製品分類	マイコン	発行番号	TN-H8*-243A	Rev.	第1版
題名	H8S/2214 シリーズ パッケージの変更について	情報分類	1. 仕様変更 ②. ドキュメント訂正追加等 3. 使用上の注意事項 4. マスク変更 5. ライン変更		
適用製品	H8S/2214 シリーズ	対象ロット等	関連資料	H8S/2214、H8S/2214F-ZTAT ハードウェアマニュアル ADJ-602-238A(O) 第2版	有効期限
		全ロット			永年

日立シングルチップマイクロコンピュータ H8S/2214、H8S/2214F-ZTAT ハードウェアマニュアルにおきまして、パッケージ変更がありましたので型名一覧と外形寸法図の変更のご案内申し上げます。

Hitachi Code	BP-112
JEDEC	-
JEITA	-
Mass (reference value)	0.3 g

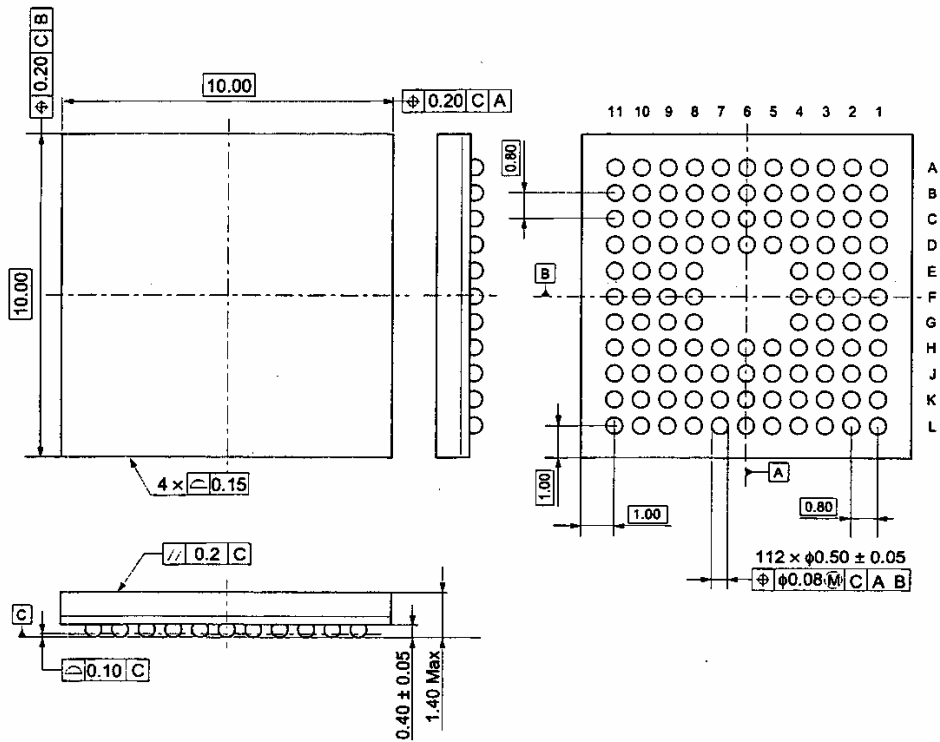
6432214(***)BR, 64F2214BR16 のパッケージ外形寸法図は次頁のとおりです。
